Umhverfis- og skipulagsþjónusta Hafnarfjarðarbæjar

Undirrituð, gerum eftirfarandi athugasemdir við breytingar á deiliskipulagi lóðanna við Lækjargötu 2 og Suðurgötu, í samræmi við 1. Mgr 43. gr. skipulagslaga nr. 123/2010, sem samþykkt var á fundi Skipulags- og bygginarráðs Hafnarfjarðar þann 09.02.2018.

Athugasemdir við breytingar á deiliskipulagi:

Útlit Brekkugötu: Gamla Dvergshús í samanburði við deiliskipulagstillögu

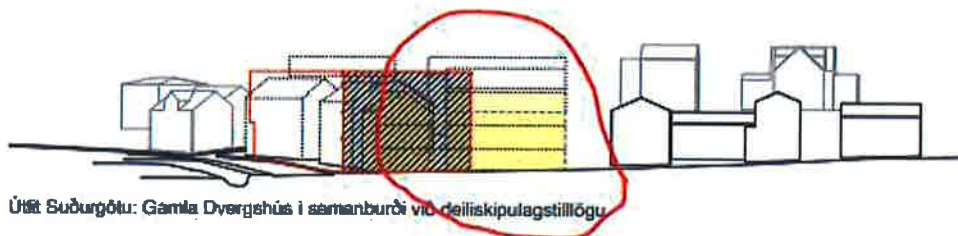
Gerð er athugasemd á lokun útsýnis með byggingu 2e sem sett er niður á auðan reit og mun blokka útsýni til vesturs fyrir íbúa Brekkugötu og Lækjargötu og jafnframt eyðileggja útsýn vegfarenda um Suðurgötu, Lækjargötu, Strandgötu og Fjarðargötu, uppá Hamarinn og eina helstu heillegu götumynd húsa á Íslandi sem eru yfir 100 ára gömul.

Útlit Suðurgötu: Gamla Dvergshús í samanburði við deiliskipulagstillögu

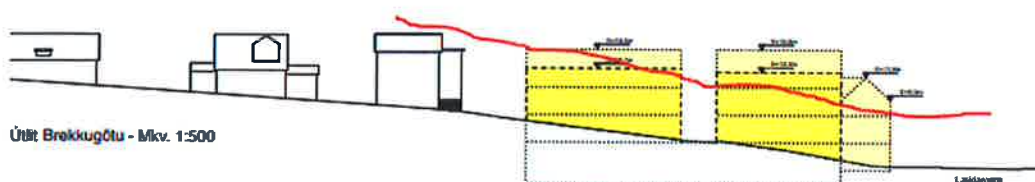
Gerð er athugasemd við byggingu húss 2a sem sett er niður, á því sem næst auðan reit miðað við fyrra skipulag, og mun blokka útsýni til vesturs fyrir íbúa Brekkugötu og Lækjargötu og jafnframt eyðileggja útsýn vegfarenda um Suðurgötu, Lækjargötu, Strandgötu og Fjarðargötu, uppá eina helstu heillegu götumynd húsa á Íslandi sem eru yfir 100 ára gömul.
